Aggiornamento Elaborato 2 del PAI Po
Aggiornamento Mappe aree allagabili del PGRA

Scheda di sintesi

Comune: Dubino

Corso d'acqua: Torrente Valle Morte

CONFRONTO STATO VIGENTE E PROPOSTA DI AGGIORNAMENTO

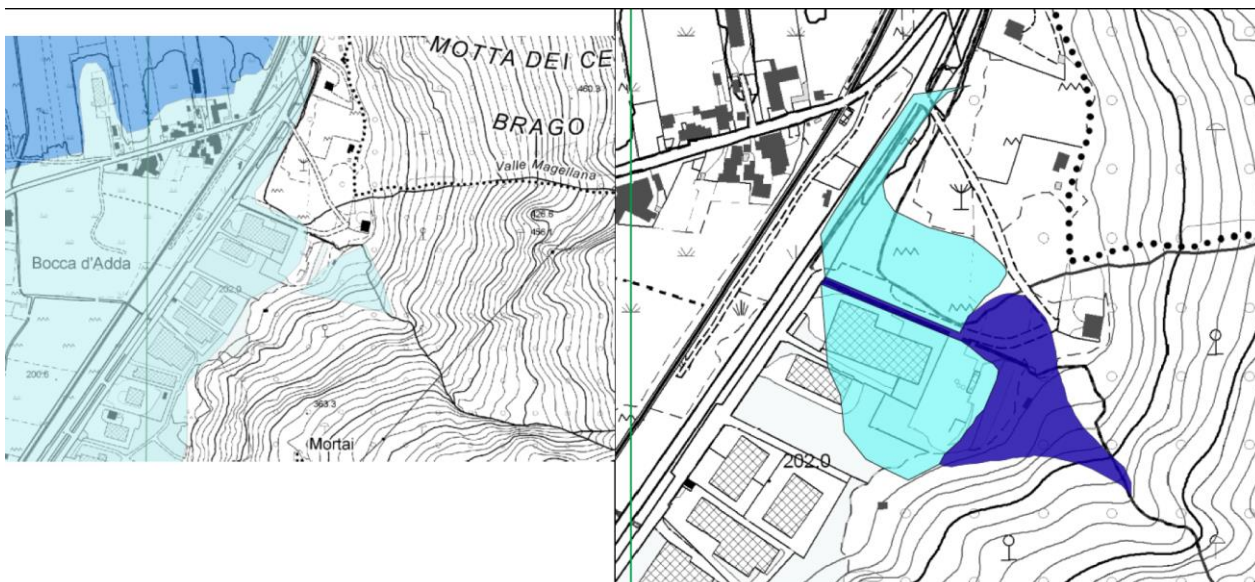
A sinistra Elaborato 2 PAI vigente Cn (7.750 circa)

A destra proposta aggiornamento Elaborato 2 PAI: ridelimitazione in ampliamento del conoide con riclassificazione della porzione apicale come Ca (8.890 mq circa) e della porzione distale come Cn (20.783 mq circa)

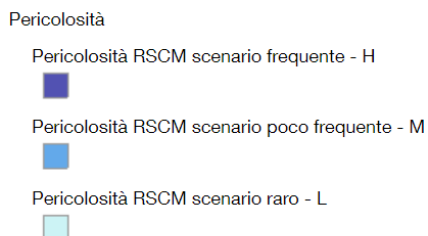
A sinistra PGRA vigente – ambito RSCM P1/L
A destra proposta PGRA coerente con la modifica elaborato 2 PAI
